监 理 通 知 单

工程名称：南京熊猫电子、南京熊猫现代服务业光伏发电项目

编号：GFDZJBM08-006

事由：关于（南京彩虹新能源有限公司运维部）对施工质量检查所提出问题汇总及处理意见

2；问题照片四张；

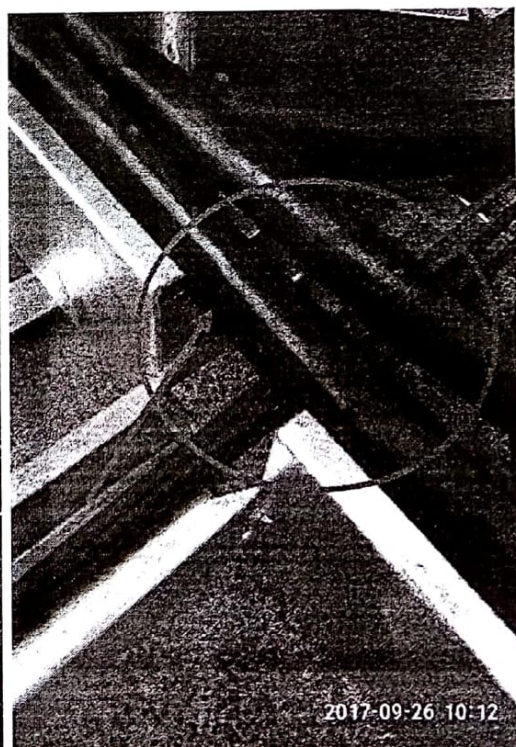
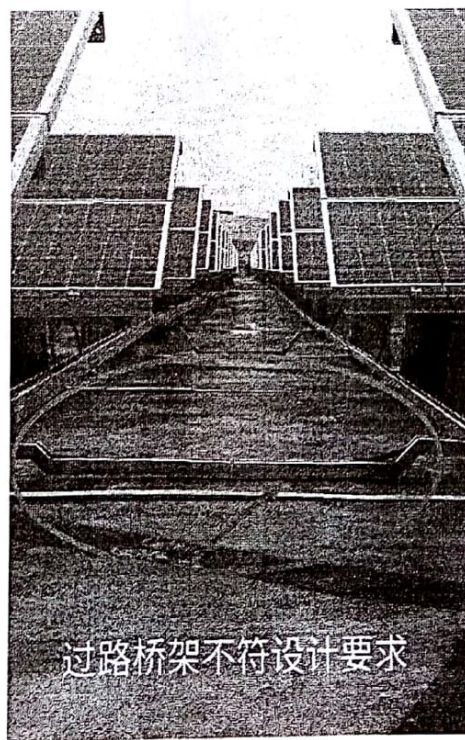
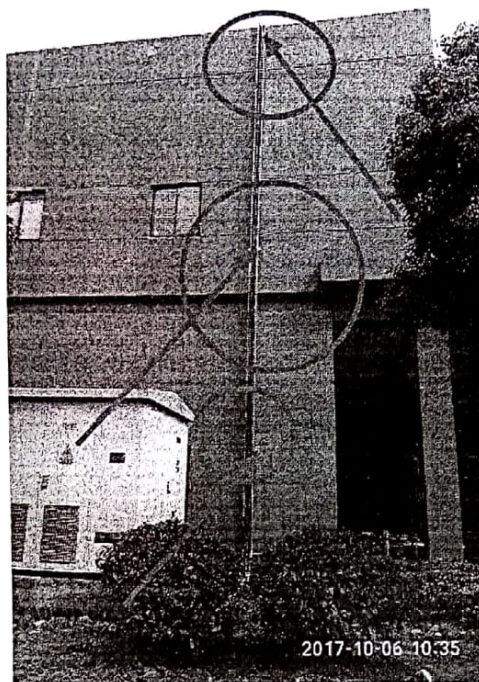
1；组件支架混凝土浇注支墩质量存在的缺陷；部分支墩表面疏松、气孔，振捣不到位。支墩模具未清

理、未涂抹隔离剂、导致麻面现象严重。

2；楼面电缆桥架焊接处未打磨、焊接不平整、电缆护角处未做防护。

3；E04 号楼面电缆过路桥架未按设计要求制作安装（离楼面距离应大于 4cm）。

4；楼面至地面电缆桥架固定点距离不符合设计要求（固定点间距不大于 2 米）。

以上问题请你单位参照（南京熊猫电子 3MW 光伏电站处理意见汇总）进行整改落实。
